マツダ: アクセラ (BL系) に訂正ができました。
お手持ちのボデーマニュアルを訂正してください。
宜しくお願い申し上げます。

マツダ:デミオ (DE系)に訂正ができました。
 お手持ちのボデーマニュアルを訂正してください。
 宜しくお願い申し上げます。

● 富士重工 レガシィ/レガシィ B4 (BM/BR 系)

●平成 22 年版：マツダ - 4 頁

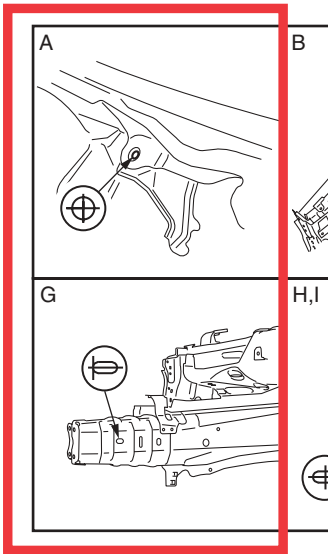
ポイント A の位置訂正のためイラストの差し替え。

●平成 22 年版：マツダ－8頁

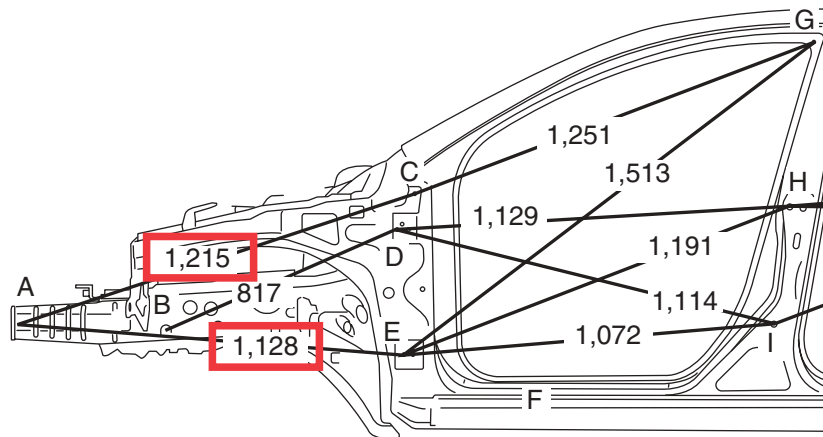
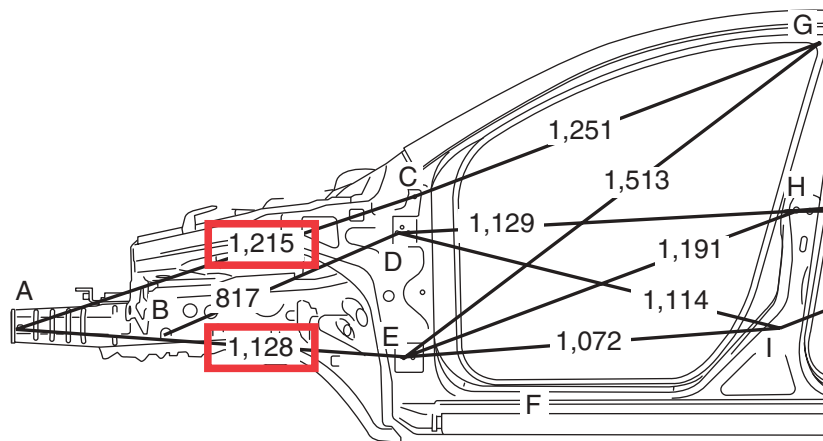
□ で囲んである数値に訂正。

- 平成 20 年版：マツダ－ 38 頁 (4WD 車)
- 平成 22 年版：マツダ－ 24 頁 (4WD 車)

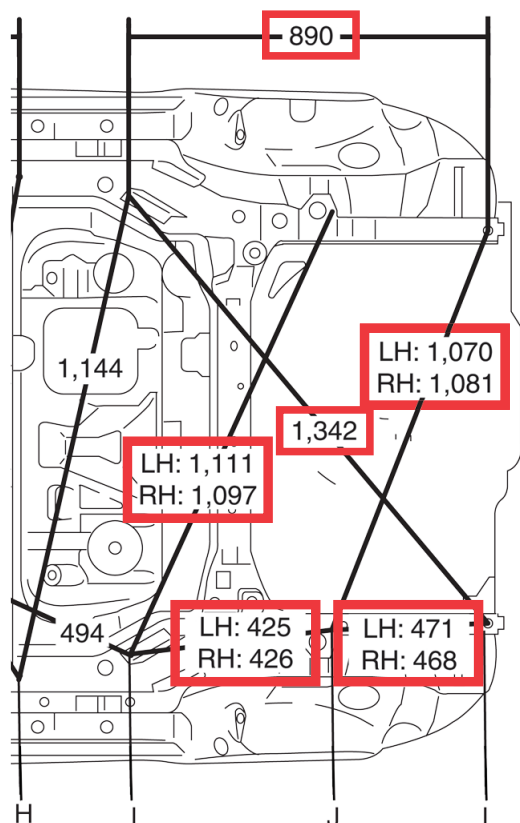
で囲んである数値に訂正。

誤	J	リヤ・サイド・フレーム測定穴	(右) φ 12 (左) 7 × 10
---	---	----------------	------------------------

正	J	リヤ・サイド・フレーム測定穴	φ 12
---	---	----------------	------

●平成 20 年版：マツダー 45 頁 (2WD 車)

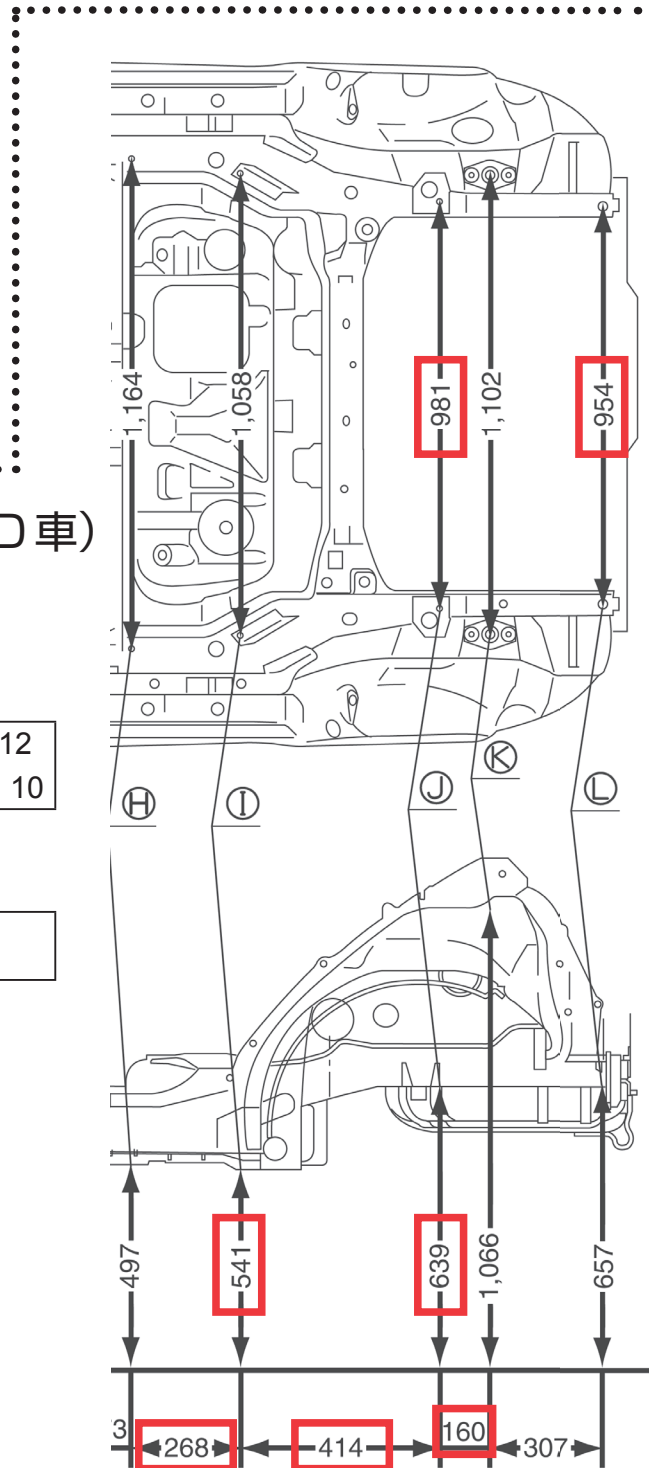
□ で囲んである数値に訂正。

●平成 20 年版：マツダー 46 頁 (4WD 車)

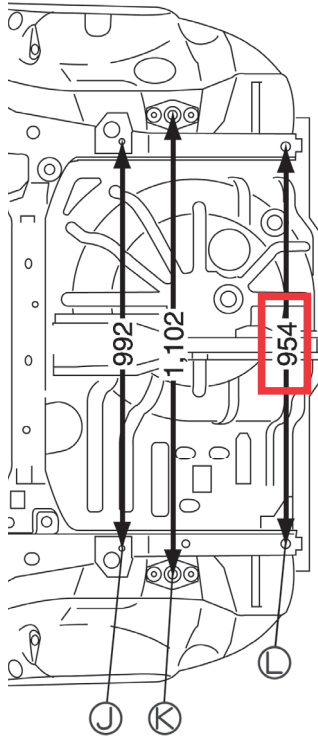
□ で囲んである数値に訂正。

誤	J	リヤ・サイド・フレーム測定穴	(右) φ 12 (左) 7 × 10
---	---	----------------	------------------------

正	J	リヤ・サイド・フレーム測定穴	φ 12
---	---	----------------	------

富士重工 - 22 ページ

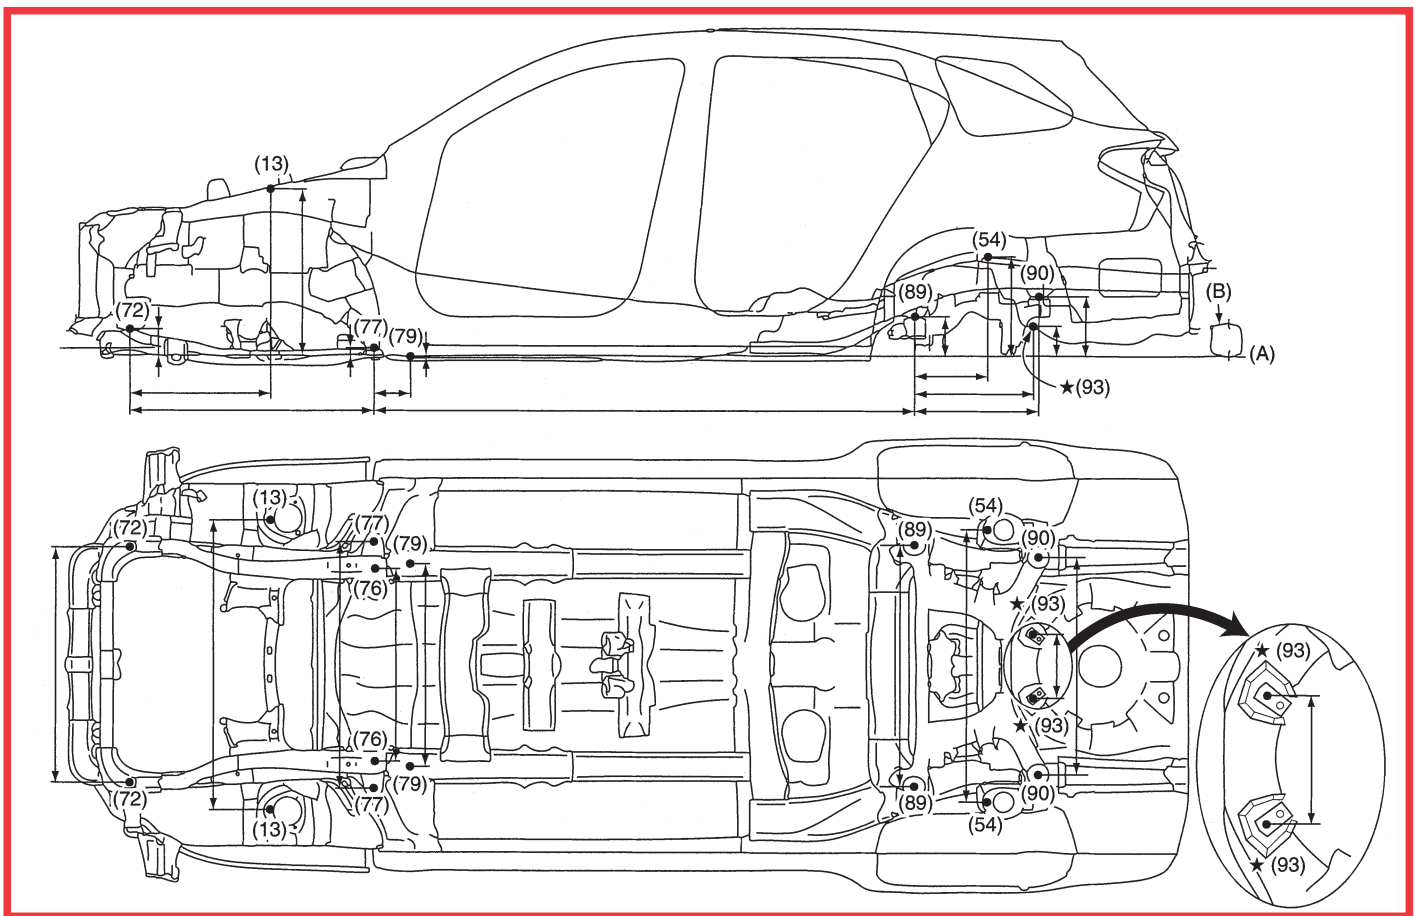
一部に訂正と、車のタイプによって測定ポイントが異なる寸法図があります。

赤字と 部が訂正または追加箇所です。お手持ちの寸法図集を訂正して下さい。
